## Polski Kongres Drogowy

Dotyczy WR-D-31-3  
projektowanie rond

### **Wyjaśnienia do tekstu, w którym uzasadnia się odrzucenie propozycji ujęcia turbinowego ronda kierunkowego w WR-D-31-3, zgłoszonej w ramach konsultacji i uzgodnień prowadzonych przez Polski Kongres Drogowy**

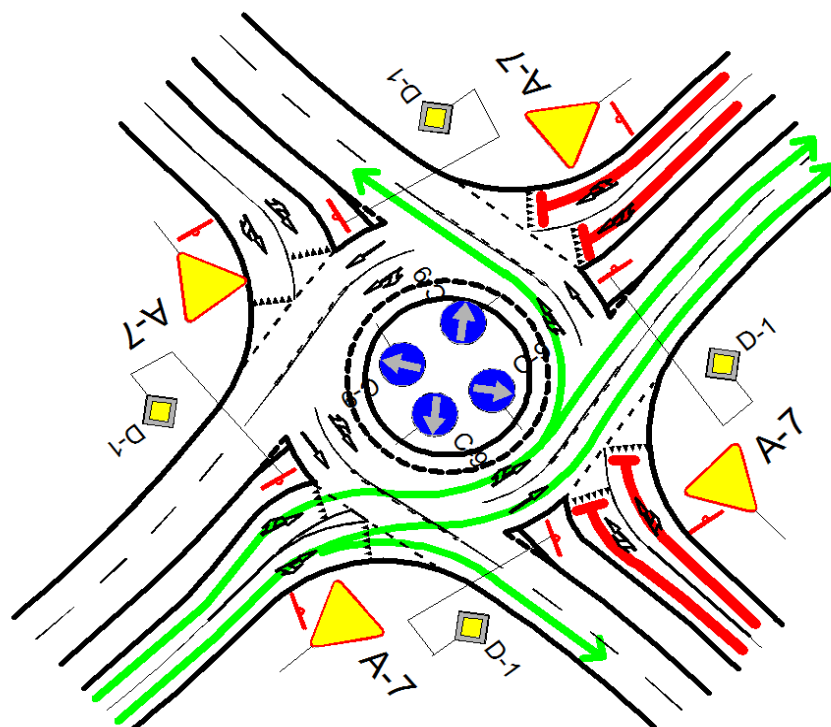
Proponowane turbinowe rondo kierunkowe jest proste, nie wymaga specjalnej instrukcji obsługi, ruch na nim odbywa się zgodnie z ogólnymi zasadami ruchu. Jest bardziej uniwersalne i lepiej dostosowane do zmiennej struktury kierunkowej ruchu jak rondo ujęte w WRD-31-3. Ma dużą przepustowość na wszystkich czterech wlotach, rondo wg WRD-31-3 tylko na dwóch. Jest więc potrzeba stosowania proponowanego ronda kierunkowego na skrzyżowaniach, na których jest duże natężenie ruchu na wszystkich czterech wlotach, na których rondo wg WRD-31-3 się nie sprawdzą.

Turbinowe rondo kierunkowe – rozwiązanie podstawowe.

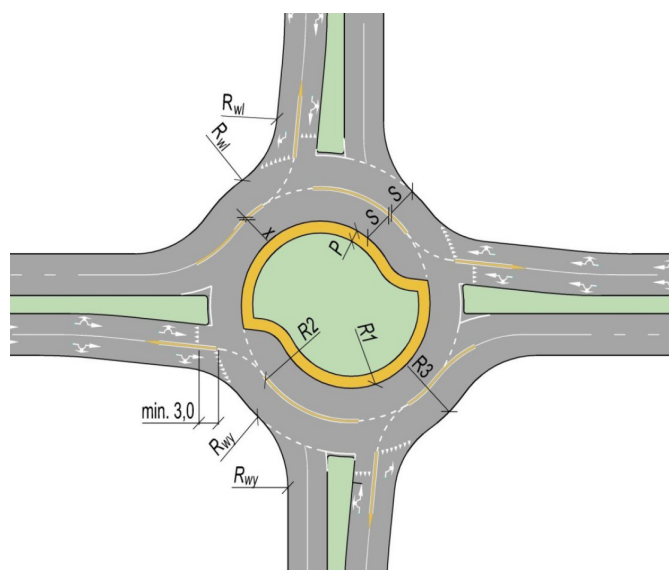
Wytyczne WRD-31-3 rzeczywiście nie zakazują stosowania innych rozwiązań niż typowe, jednak projekt trzeba uzgodnić. Dla uzgadniających zapisy we wzorcach i standardach WRD-31-3 są i będą ważne i oczywiście tak powinno być. Ja moje pierwsze rondo kierunkowe zaprojektowałem jeszcze przed wytycznymi z 2001r więc ci inwestorzy już je znali, możliwe były realizacje kolejne. Ale było to bardzo trudne u innych. Normą było wymuszanie rozwiązań wg wytycznych z 2001 r. , co w przypadku rond dwupasowych prowadziło do projektowania rond z ruchem okrężnym ( tak czytano rysunki w wytycznych) czyli rond, które zdecydowanie zabroniono w WR-D-31-3.

Turbinowe rondo kierunkowe winno być ujęte w WR=D-31-3, które przy okazji dobrze by było uzupełnić i poprawić. Kilka uwag na ten temat przedstawiam w opracowaniu „Rondo kierunkowe, rondo turbinowe – jak zepsuć, jak poprawić”
